N. A02111 del 06/10/2025

Conclusione negativa della Conferenza regionale, ai sensi degli artt. 68, 85 e seguenti del TUR, di cui all'OCR n. 130 del 15 dicembre 2022 e s.m.i., relativa all'intervento di demolizione e ricostruzione dell'immobile sito nel Comune di Amatrice (RI), ID 10138 richiedente Andreana Napoleoni

VERBALE
CONFERENZA REGIONALE

Intervento di demolizione e ricostruzione dell'immobile sito nel Comune di Amatrice (RI), ID 10138

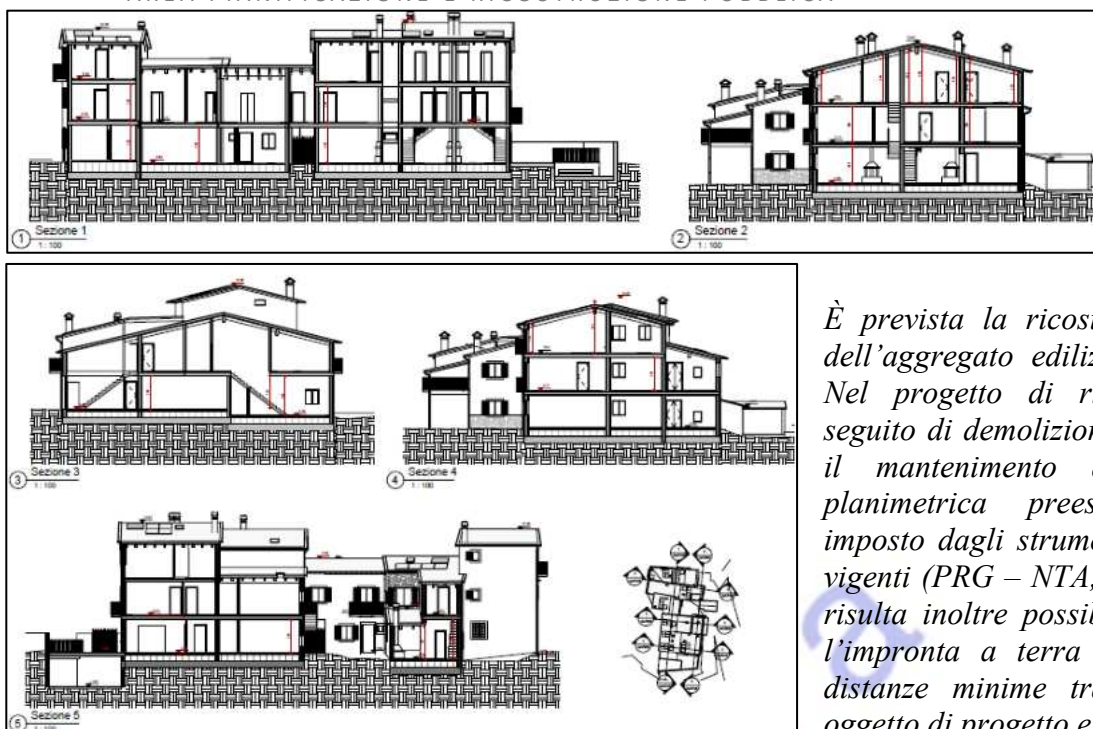
- ✓ *nella tavola delle sovrapposizioni, nei prospetti e nelle sezioni, liorganismo edilizio mostra considerevoli differenze tra ante e post: chiarire le ragioni della diversa configurazione morfologica e di orientamento delle falde di copertura;*

- ✓ *si ricorda di quotare debitamente tutti gli elaborati, compresi quelli sovrapposti;*
- ✓ *nella tavola delle sovrapposizioni, inserire una tabella di raffronto tra le superfici e i volumi ante e post operam;*
